短寿命アルファ線放出核種等の合理的安全
規制のためのガイドライン等の作成

成果報告書

資料 2.3.-1. 令和3年7月17日打ち合わせ及び伴委員中間報告時での指摘事項およびその返答

図 2.1-1. 隔離ボックスの概略図（フード内設置の場合）

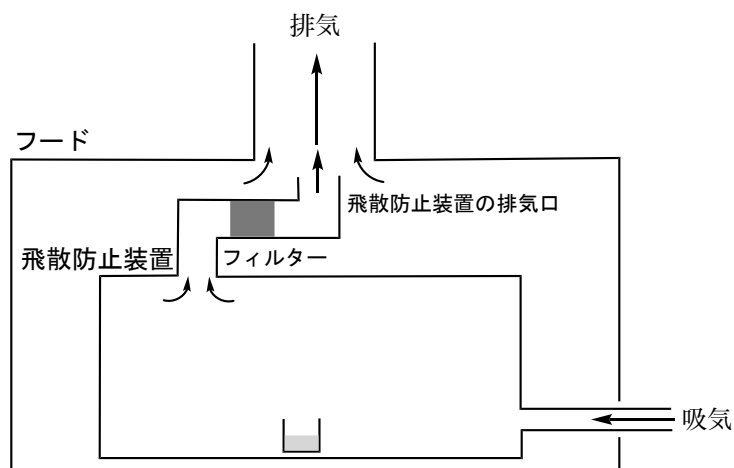
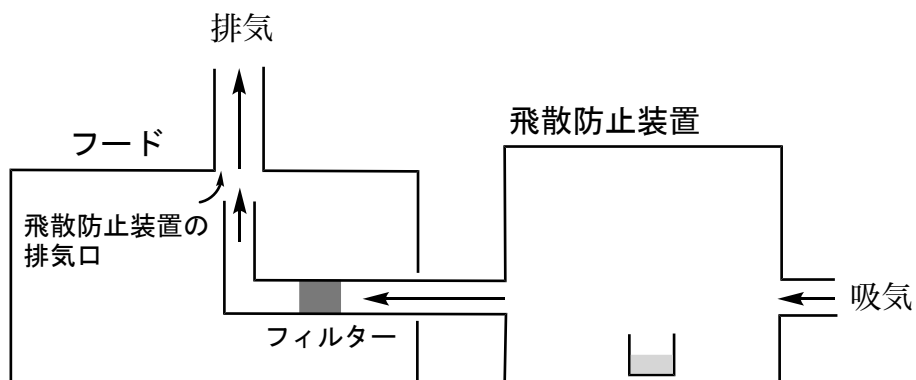
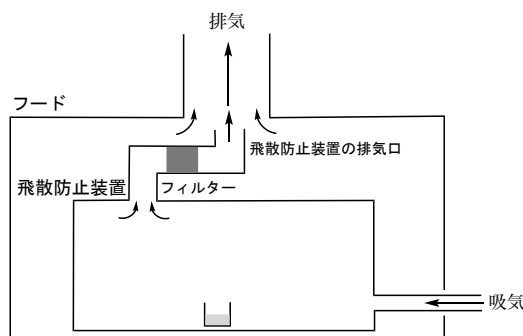
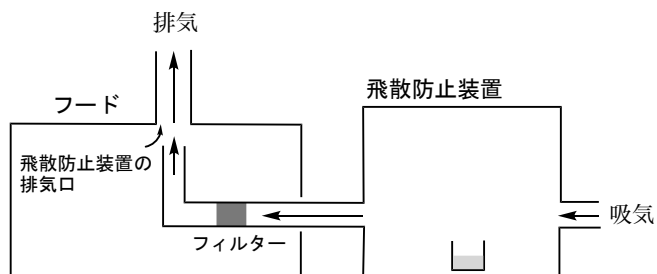
コメント：RI 飛散防止装置の具体例や設置方法、使用方法、フードとの位置関係等が不明確であり、文章だけではなく図等による具体的かつ詳細な説明が必要ではないか。

返答：図を加えて、位置関係、空気の流れが分かるようにしました。また、PO にご指摘いただいた注意点についても加筆しました。

図 S2. 試験および責任体制組織図

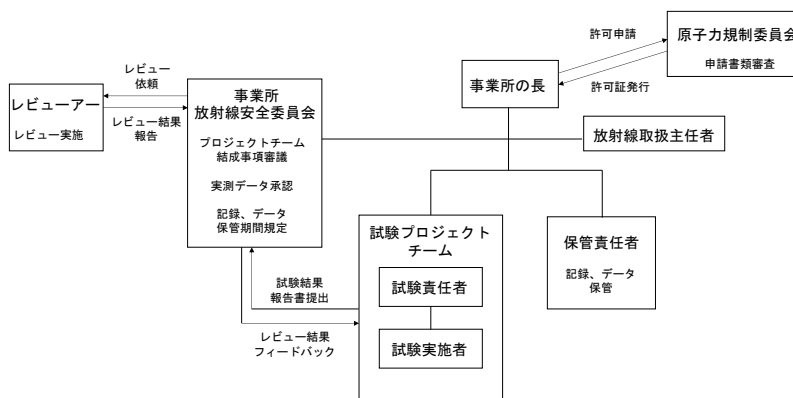
コメント：(6) 責任体制の構築例・前述のように改変すべきである。また、この責任体制図には主任者並びに施設の長、施設安全管理委員会（図中の放射線安全委員会は全学のものか施設のものか不明瞭）が明示されていないことから、明示（その立ち位置の明示）が必要である。

返答：責任体制の例示については、前述の通り問題はないと判断します。許可申請は、放射線事業所単位で行われるものであり、学内全体が一つの単位になっているわけではありません。従いまして、放射線安全委員会は事業所の安全委員会を指しています。図 S2 については、事業所放射線安全委員会と変更しました。
